Modellierte Absenkgebiete viel zu klein

Förderbedingte Absenkungen nach geheimen Algorithmen

5.Jahresbericht 2024 _ Anlage 5.3.1.1: GW-Leiter 1, III. Pumpstufe (Mitte)
aus AQUAINFO: Grundwasser-Mittelwerte Aug/Sep/Okt von 2022 - 2020/2018

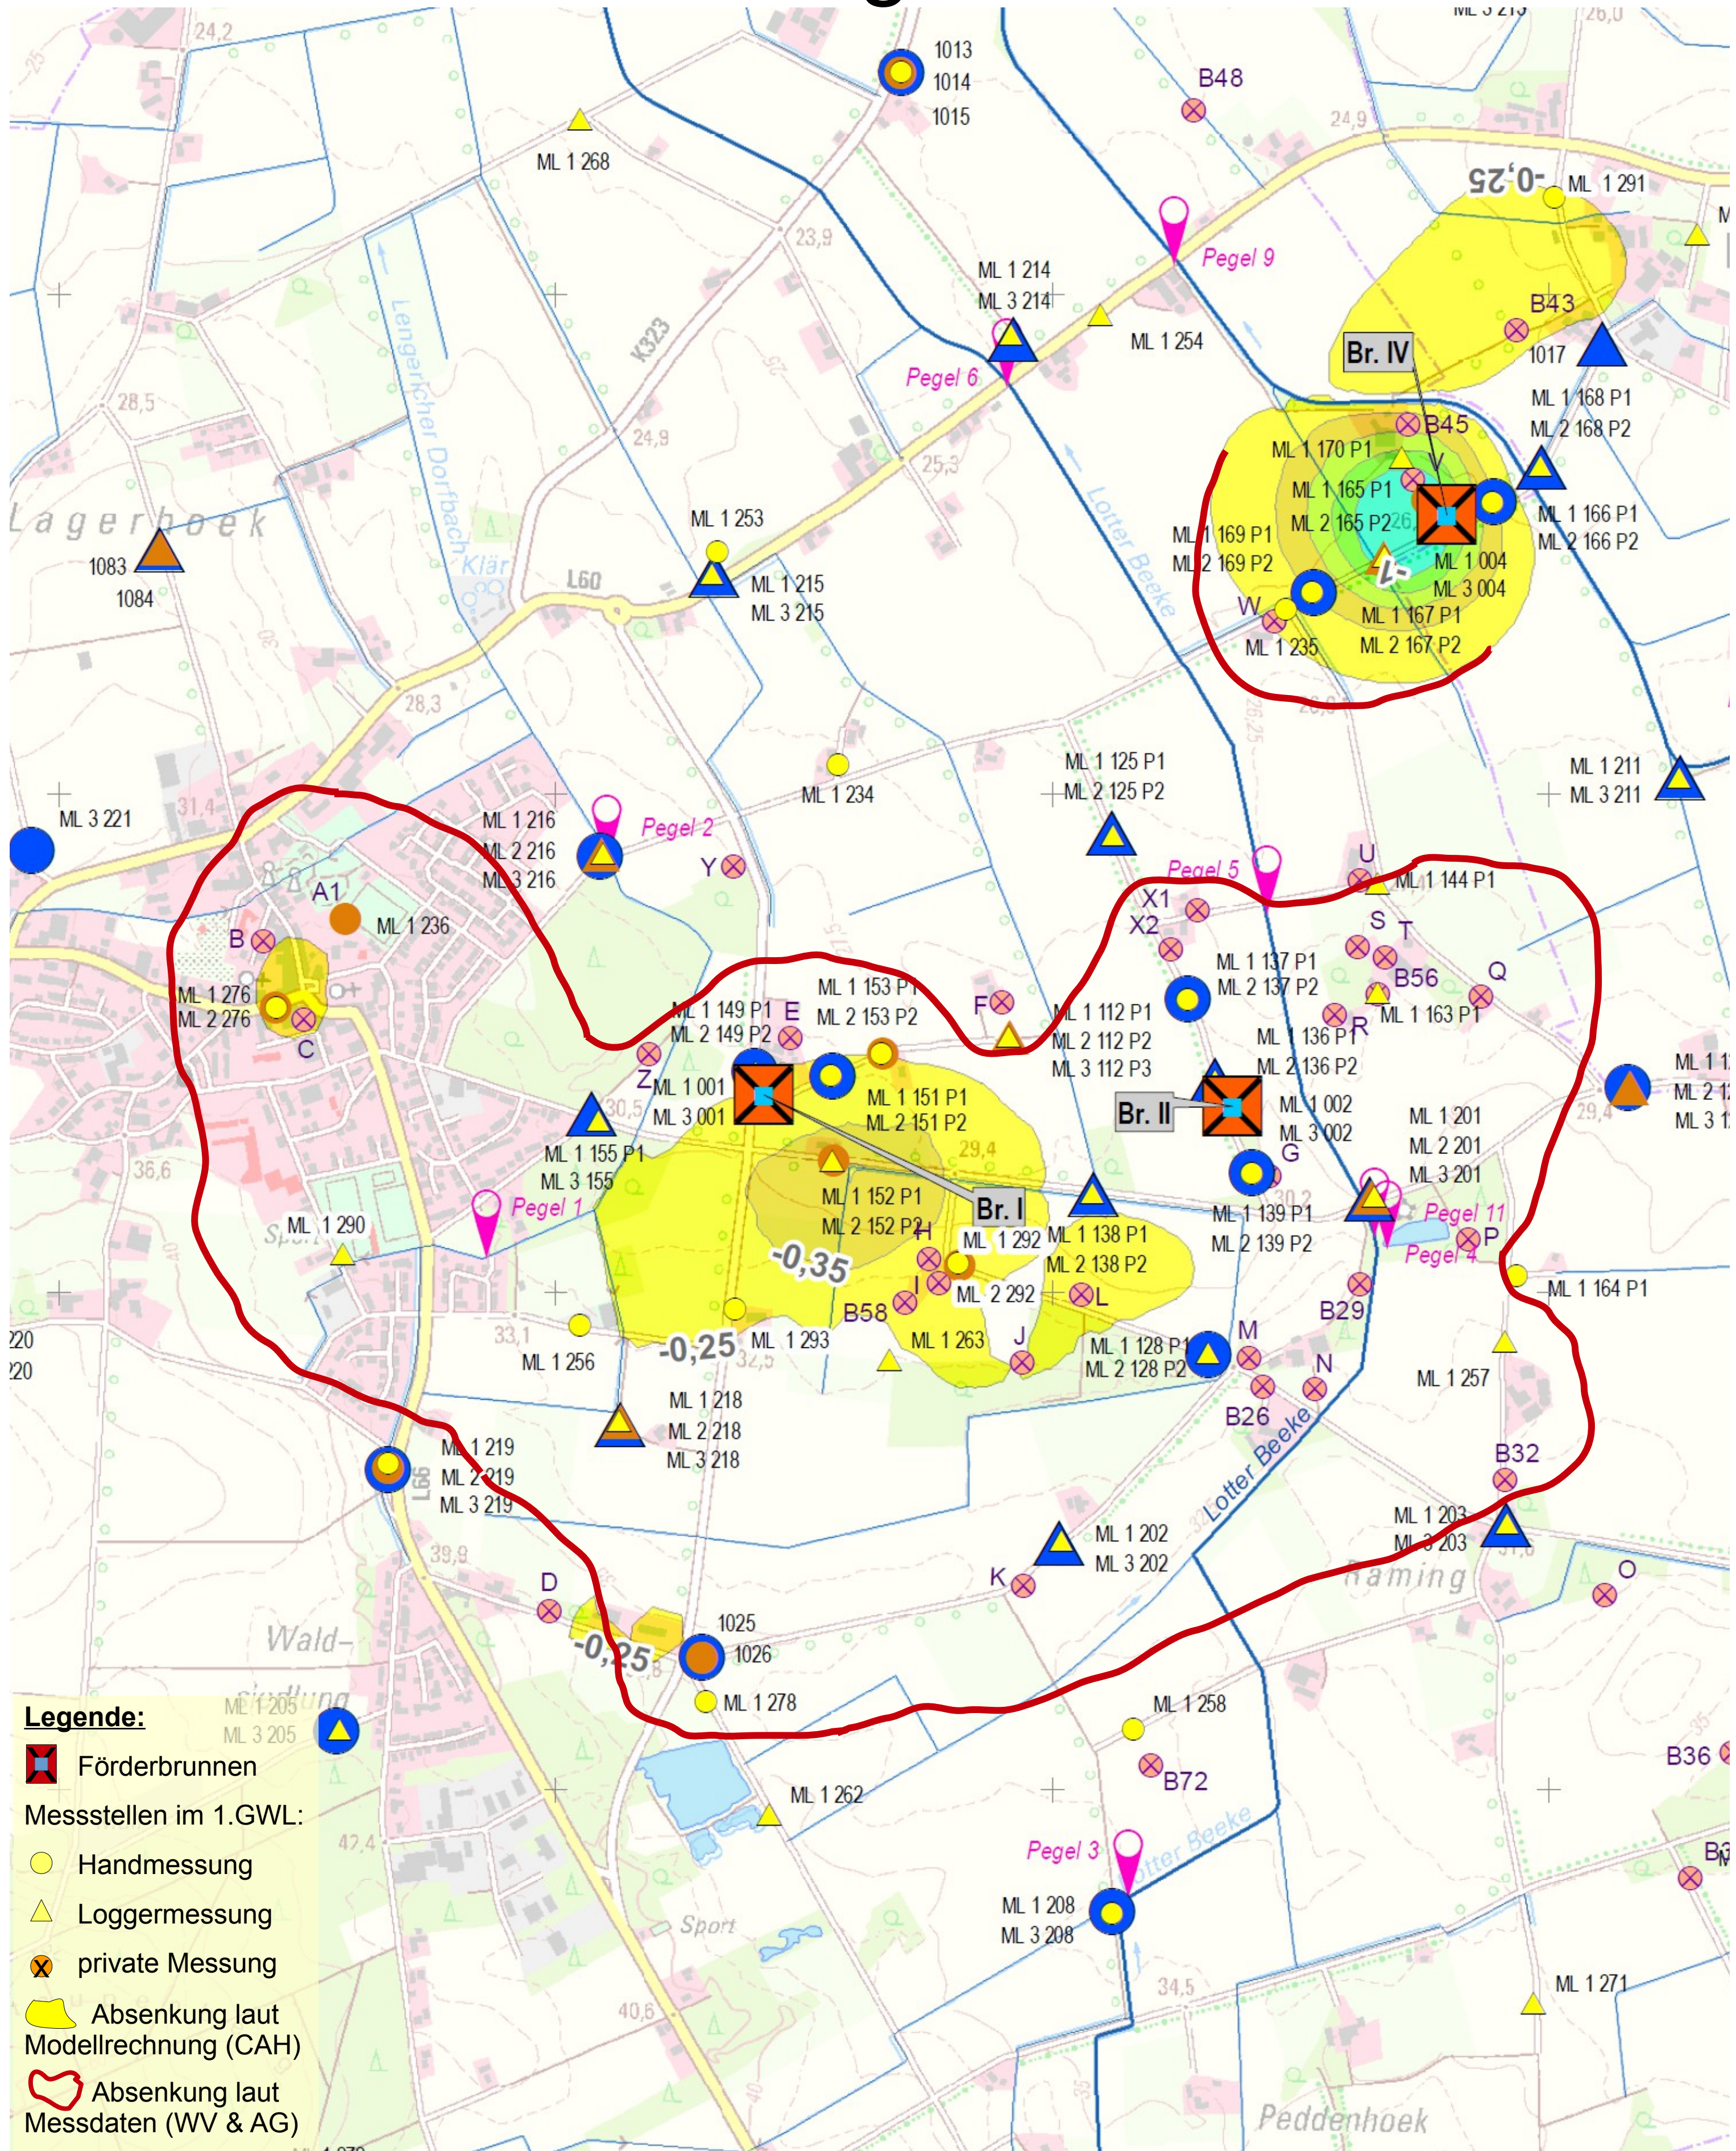
Das numerische Strömungsmodell im hydrogeologischen Gutachten dient als Grundlage für alle weiteren Fachgutachten. Falschberechnungen bzw. falsch gewählte Parameter an dieser Stelle führen dann in der Folge bei den darauf aufbauenden Fachberichten zu enormen Diskrepanzen zwischen simulierter und realer Welt.

Modellrechnungen basieren auf Daten und Details, mit denen der Gutachter sie füttert – welche? Betriebsgeheimnis! Auf der Grafik links ist aus öffentlich zugänglichen Daten und Messstellen dokumentiert, dass die vom Pumpversuch betroffenen Gebiete deutlich größer sind – sowohl in der Flächenausdehnung als auch in der Absenkungstiefe.

Die geringste Absenkung von 25 bis 35 cm (= gelb) ist für den Wasserverband Lingener Land (WVLL) identisch mit dem Rand der Grundwasserabsenkung. Dagegen definiert das Landesamt für Bergbau, Energie und Geologie (LBEG) in seinem Geobericht 15, dass entnahmebedingte Auswirkungen sich von der Brunnen-Fassungsanlage bis zur Ein-dm-Absenkungsisolinie erstrecken. Für den Fall, dass diese Grenze nicht genau genug ermittelt werden kann, ist alternativ ein Saumbereich anzusetzen, welcher den bodenkundlichen Gegebenheiten entspricht.

Weder ist im Modell die **10 cm Grenze** noch ein Saumbereich angegeben. Die auf Messdaten beruhende rote Absenkungslinie müsste also nochmals erweitert werden, um die **Auswirkungen der künstlichen Grundwasserabsenkung** abzuschätzen, z.B.:

- die vom Pumpversuch betroffenen Gebiete deutlich größer sind als die modellrechnerisch dargestellten Gebiete im Bericht des Wasserverbandes Lingener Land
- bei einer Dauerförderung die Absenkgebiete nochmals größer werden
- professionell erstellte und beprobte private Messstellen nicht oder erst spät berücksichtigt wurden, welche die größeren Absenkgebiete bestätigen
- diese sich in Gewässerbeobachtungen widerspiegeln, z.B. in negativen Reaktionen bei Biotopen und Bächen (= ausgetrocknet)
